## Wyjaśnienia do treści SWZ

Działając na podstawie art. 284 ust. 2 i 6 ustawy z dnia 11 września 2019r. Prawo zamówień publicznych ( Dz. U. z 2024r. poz. 1320 z późn. zm.) zwanej dalej „ustawą”, Zamawiający udziela wyjaśnień oraz udostępnia treść zapytań dot. postępowania przetargowego pn.: „ **Rozbudowa oczyszczalni ścieków w Raczycach**”, nr ogłoszenia: 2026/BZP 00120852/01 z dnia 2026-02-20 oraz nr ogłoszenia o zmianie ogłoszenia 2026/BZP 00127124/01 z dnia 25.02.2026, nr referencyjny 1/ZP/2026:

#### SCHEMAT LOKALIZACJI POMIARÓW

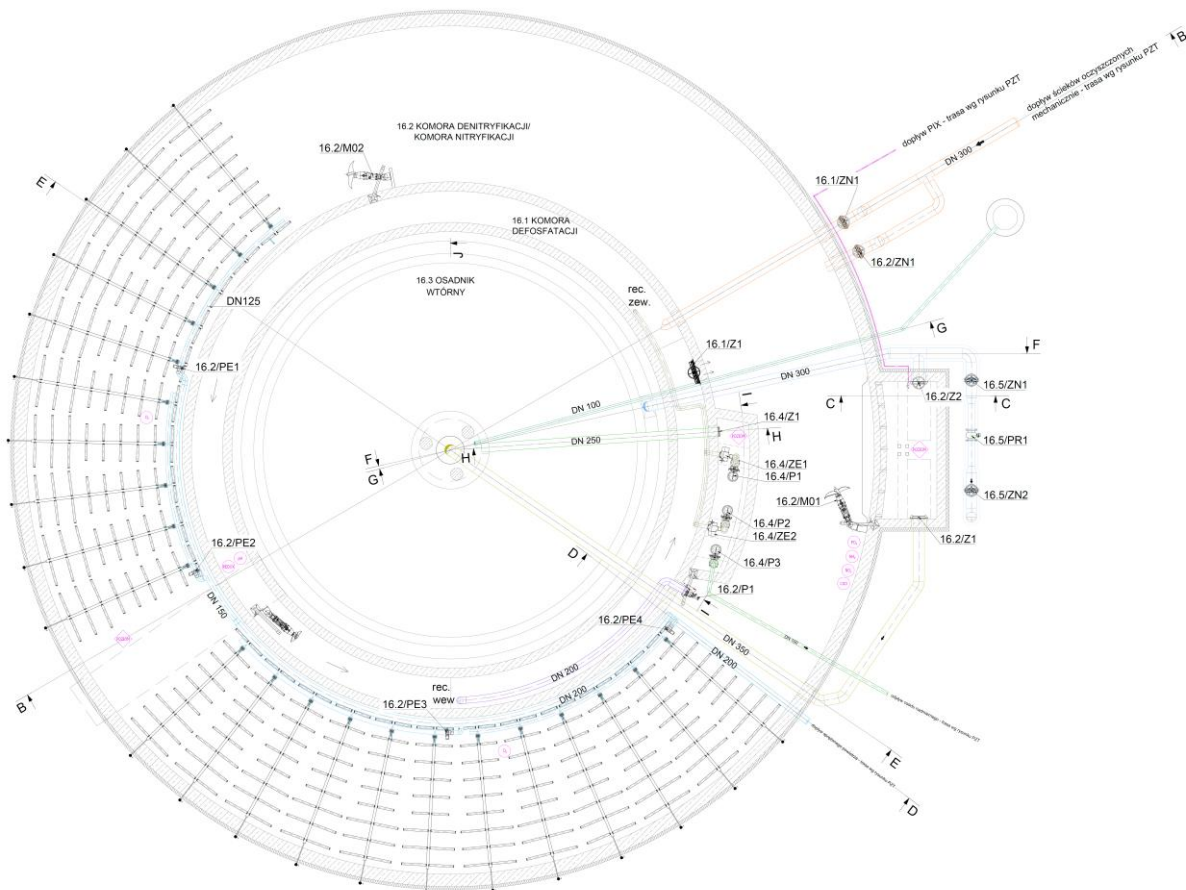
**Pytanie nr 36** W związku z rozbieżnościami pomiędzy rysunkami w dokumentacji br. elektrycznej i AKPiA/ załącznikiem nr 9 do projektu/przedmiarem pomocniczym prosimy o podanie ostatecznego zestawienia urządzeń pomiarowych w obrębie reaktora biologicznego nr 5 i reaktora nr 16. Dotyczy: sondO<sub>2</sub>, pomiaru PH, pomiaru REDOX, pomiaru NO<sub>3</sub>, pomiaru NH<sub>4</sub>, pomiaru mętności.

Reaktor nr 16 (obiekt nowo budowany) powinien posiadać następujące urządzenia pomiarowe:

- sonda tlenu – 2 sztuki
- sonda pH – 1 sztuka
- sonda ORP – 1 sztuka
- sonda gęstości osadu – 1 sztuka
- sonda optyczna NO<sub>3</sub> – 1 sztuka

- analizator NH4 – 1 sztuka
- analizator PO4 – 1 sztuka
- układ filtracji i poboru próby na potrzeby analizatorów NH4 oraz PO4 – 1 sztuka

Reaktor nr 5 (obiekt istniejący) powinien zostać doposażony w następujące urządzenia pomiarowe:

- analizator PO4 – 1 sztuka

Schemat lokalizacji pomiarów został zamieszczony w pliku

T\_08-14\_Blok biologiczny-Model\_lokalizacja\_sond\_v2.pdf
